立山電化工業(株) 殿		発行日: 2017年03月01日		
		整理No: 48F-03-001		
協力工場 不良品連絡書				
協 力 工 場 入 庫 記 入	再発防止のため対策を記入の上、指定回答日までに原本を提出して下さい。		承認	
	指定回答日: 2017年03月08日		調査	
			担当	
			佐竹 17.3.01 由浩	
			和田 17.3.01 哲夫	
			高原 17.3.01 一磨	
仕様番号 G-109773		不良内容 端子変形		
品名 BB35C-PLT24AA3-560E-DLF				
金型番号 P6351				
ロットNo 161229-2-G-01-06.08-10, 170111-2G-016-027				
連絡受理日 2017/02/24				
対象数量 933,100個				
協 力 工 場 入 庫 記 入	1. 確認内容		返却品の処置 (数量明記)	
	ご返却リールの現品確認より、端子変形を確認致しました。		異常箇所を減数致しました。 (872,000個)

SQM-10010-4

BB35C-PLT24AA3-560E-DLF端子変形調査

【不具合発生状況からの各工程毎巻き状態】

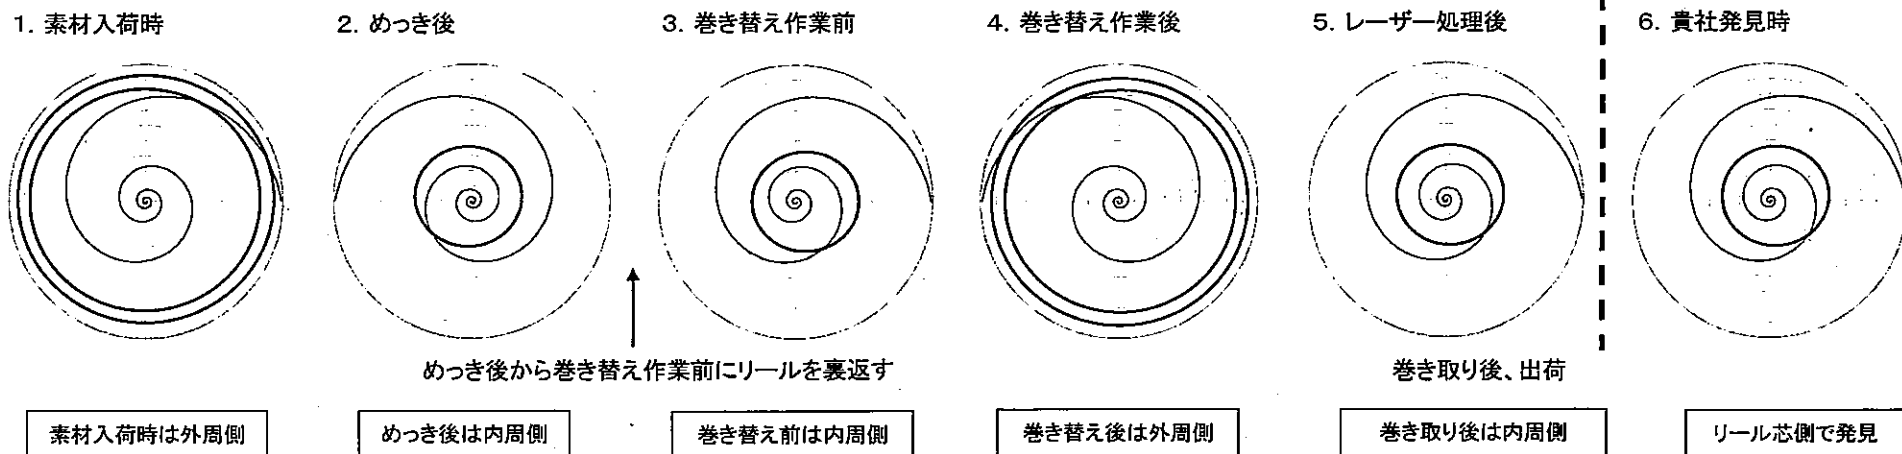
貴社で発見されました現品とご返却して頂きましたリール現品の変形不具合箇所は、リール中心部(芯側)で発生していたため、工程毎でのリール内発生箇所を確認しました。

- ①リール中心部(芯側)で発生している。
- ②変形の発生は周期的に発生している。
- ③ご返却リールはめっき加工日2日間(1月12日、13日)ですが、画像検査で変形が発見されたリールは、1月12日からの発生でした。

【工程履歴調査】

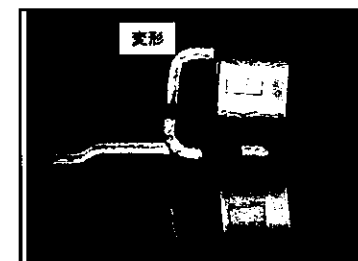
- ①工程履歴より、工程異常はありませんでした。※資料:変化点調査

【巻き替え作業時の発生要因】

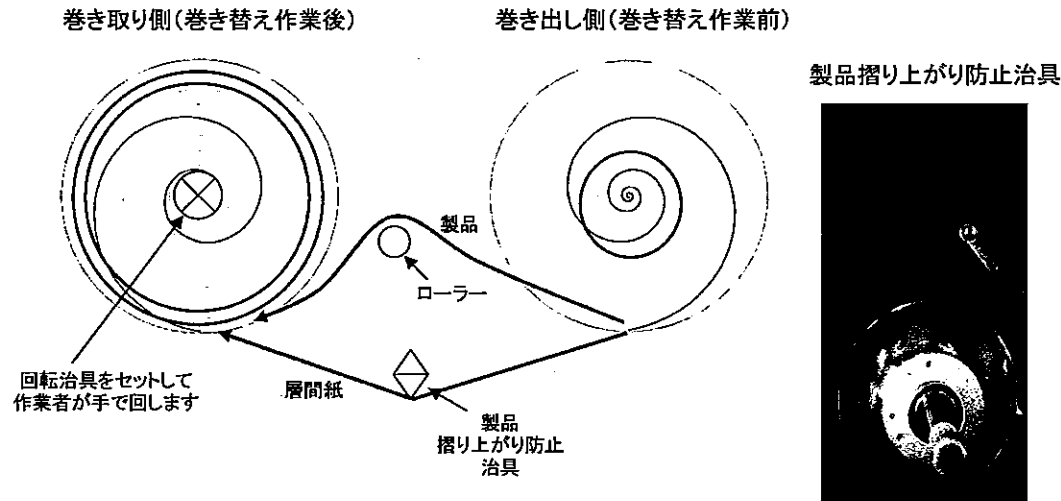
回転時具を巻き取り側のリールにセットして、作業者が手で回しながら巻き替えを行っています。
巻き替え時には製品は弛ませながら巻き取り、層間紙は治具を介して巻き取っています。
巻き替え作業は層間紙を引き出すことで、巻き出し側のリールが回転するため層間紙にはテンションがかかった状態となります。

2. 発生時の状況1

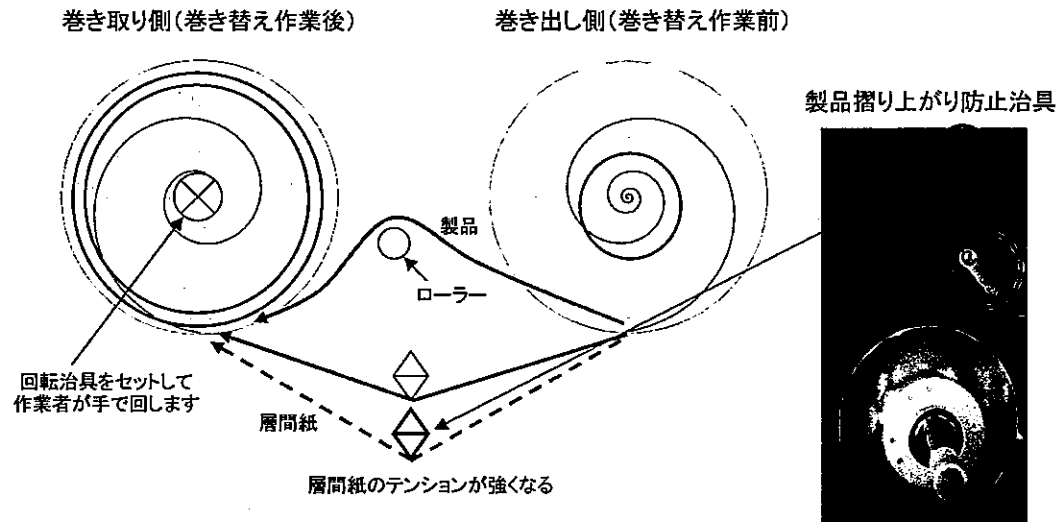
摺りあがりの位置防止治具の位置によって、層間紙のテンションが変わりますがこの位置決めについては標準化されていなかったことで、不具合当日は青丸部で位置決めされていたと考えられます。
このため、巻き替え時の層間紙のテンションは従来よりも強くなっていたと考えられます。

3. 発生防止対策		5. 流出防止対策	
	製品摺り上がり防止治具の位置を内側に設定して、標準化致します。 (掲示物、位置決めマーク追加) (2017年3月9日まで実施) 今回の事例と原因について、作業者に教育致します。 (2017年3月13日まで実施)		画像検査の設定に左右の端子の寸法位置を追加致しました。(2017年3月8日済み) 今回の事例と原因について、作業者に教育致します。 (2017年3月13日まで実施)	
	実施日: 年 月 日		実施日: 年 月 日	
在庫品仕掛品の確認		回答日: 2017年3月8日		
在庫品 仕掛品		承認 調査 作成		
なし。 なし。		品証 17.3.-8 下村		
標準類改訂 有・(無) ()		品管 17.3.-8 浜浦		
協 力 工 場 入 庫 記 入	対策後、17.03.15.2.N.0011~17.03.24.2.P.0057の3+5ロットにおいて、同不良品が無い為、有効性有りとは判断致します。		承認	
			調査	
		確認者		
		黒岩 17.6.22 映次	和田 17.6.21 哲夫	
		高原 17.6.21 一磨

3. 発生時の状況2

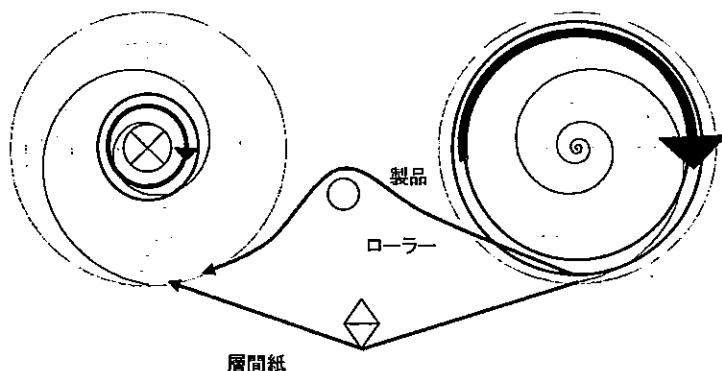
巻き替え始めは半周程度引き出される

巻き替え最初では左図のように、巻き出し側に製品が多く巻かれているため、作業者が巻き取り側のリール1回転させたときには巻き出し側では約半周分が引き出されます。

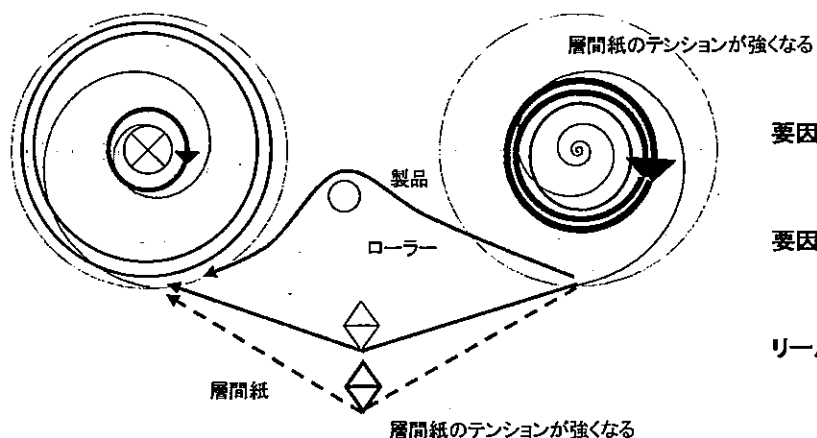
その後、巻き替え作業を行っていき、終了間際になると、巻き取り側で1回転させると、巻き出し側では約2回転することになり、巻き出し側リールの回転速度が速くなります。

巻き出し側のリールは層間紙のテンションで回転しているため、回転速度が速くなると、リール中心部ではテンションも強くなります。

巻き替え終了間際は2周程度引き出される
(巻き出し側の回転速度が速くなる)
